OGGETTO: LAGOSANTO 1 srl - Procedimento Unico di Valutazione di Impatto Ambientale per il progetto "Lagosanto 1" situato nel Comune di Comacchio (FE).

VERIFICA COMPLETEZZA DOCUMENTALE - COMUNICAZIONI.

Figura 1

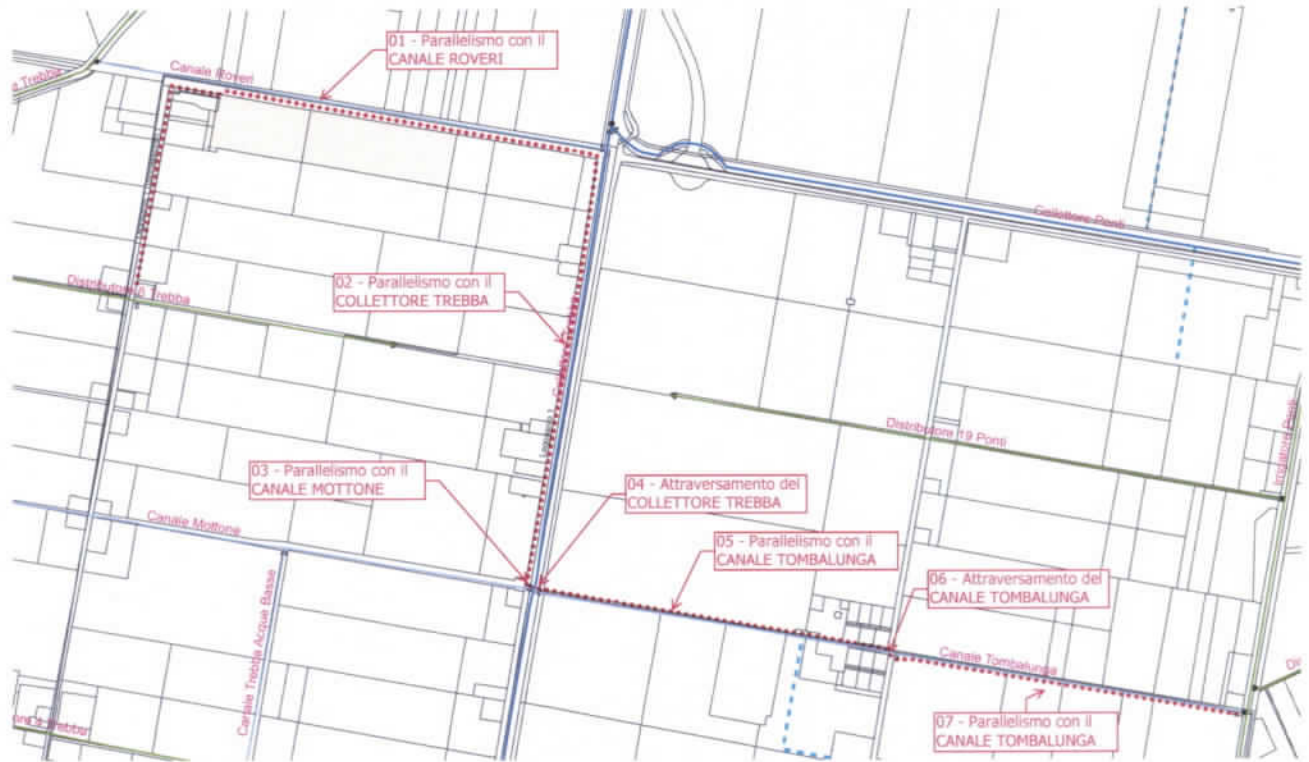
Dall'esame della documentazione inoltrata, si è potuto constatare che la linea di connessione prevista per il collegamento dell'impianto fotovoltaico in oggetto alla Rete Nazionale sarà realizzata mediante la posa di un cavidotto interrato che andrà ad interferire con alcune strutture idrauliche demaniali in gestione a questo Ente, che vengono di seguito elencate e raffigurate nelle figure sotto riportate.

- 01 - Parallelismo con il CANALE ROVERI
- 02 - Parallelismo con il COLLETTORE TREBBA
- 03 - Parallelismo con il CANALE MOTTONE
- 04 - Attraversamento del COLLETTORE TREBBA

07 - Parallelismo con il CANALE TOMBALUNGA

Si precisa che l'autorizzazione di tutte le opere in attraversamento ed in parallelismo con la rete dei canali di bonifica è vincolata al rilascio, da parte del Consorzio, di apposito formale atto di concessione così come previsto dal R.D. 368 del 08/05/1904 e che le aree intestate al Demanio dello Stato per opere di bonifica non risultano di fatto espropriabili e non sono assoggettabili a servitù.

Tutte le opere che andranno ad interferire con i canali di bonifica, sia attraversamenti che paralleli-smi, dovranno essere progettate nel rispetto dei vincoli previsti dal Regolamento consorziale in materia di concessioni e potranno essere autorizzate da questo Ente previa presentazione di specifica domanda di concessione, da redigere su apposita modulistica scaricabile dal sito del Consorzio (www.bonificafer-rara.it), unitamente ad elaborati grafici opportunamente quotati con valori altimetrici riferiti a capisaldi consorziali e all'attestazione di pagamento delle spese istruttorie.

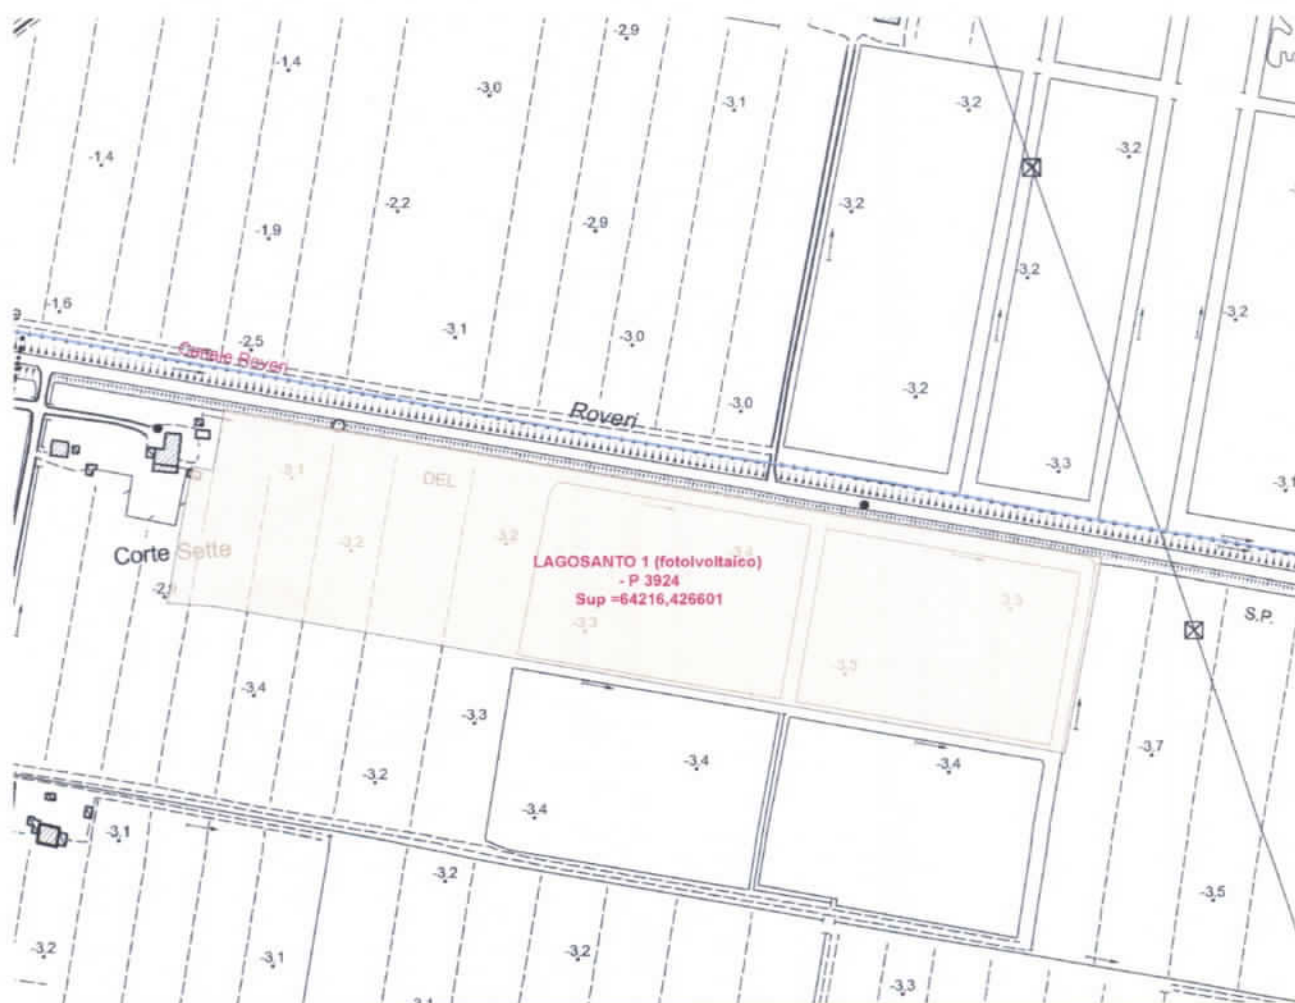
- se previsti in **subalveo**, dovranno rispettare una profondità minima di **5,00 m** tra la sommità del cavidotto e la quota di fondo di progetto delle linee demaniali. Detta profondità potrà essere ridotta fino a metri **2,00** solo nel caso in cui la Ditta si impegni a rivestire le sponde e l'alveo del

canale per uno sviluppo lineare di almeno metri 5,00 o nel caso in cui il tratto di canale interessato dall'attraversamento risulti già tombinato o rivestito.

Nel caso di attraversamenti di ponti e di tombinamenti di cui non si conoscono né la tipologia né le dimensioni dell'opera di fondazione, si prescrive, in via precauzionale, il mantenimento di una profondità minima non inferiore a metri **3,00** da riferire alla quota di scorrimento del manufatto;
